**ВСТАВКИ СТЕРЖНЕВЫХ ЯЩИКОВ,
ЗАКРЕПЛЯЕМЫЕ ВИНТОМ
Размеры**

**ГОСТ
19377-74**

Изменение № 2 ГОСТ 19377—74 Вставки стержневых ящиков, закрепляемые винтом. Размеры

Изменение № 1 ГОСТ 19377—74 Вставки стержневых ящиков, закрепляемые винтом. Размеры

Исполнение 1

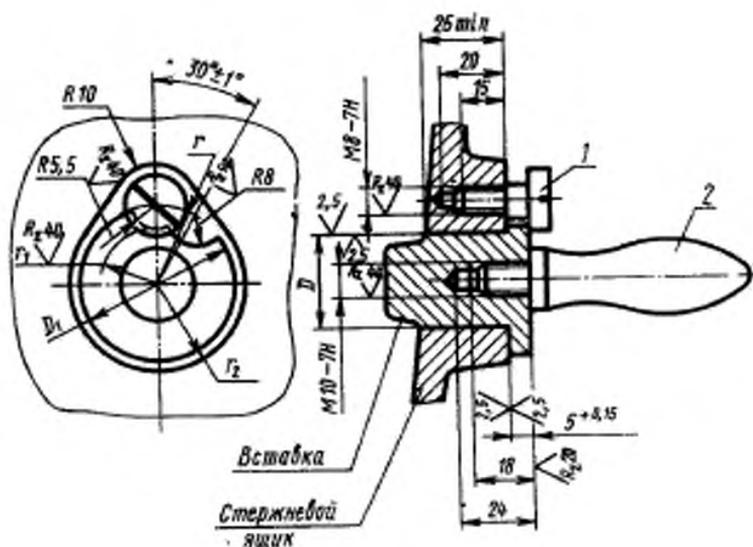
Пункт 1. Таблица. Графа r . Заменить размеры: 30 на 21; 42 на 27; 60 на 36;

графа r_1 . Заменить размеры: 24,5 на 15,5; 36,5 на 21,5; 45,5 на 30,5;

графа D . Заменить обозначения: A_3 на H_9 ; $Ш_3$ на d_9 .

Исполнение 1

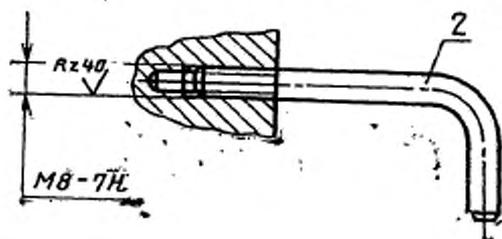
Под наименованием стандарта проставить код: ОКСТУ 3903.
Пункт 1, Чертеж ручки (поз. 2) заменить новым:

Подрисовочная подпись. Заменить слова: «ручка 11 75×15 МН 4—64» на «ручка 0292—0604 ГОСТ 19387—74».
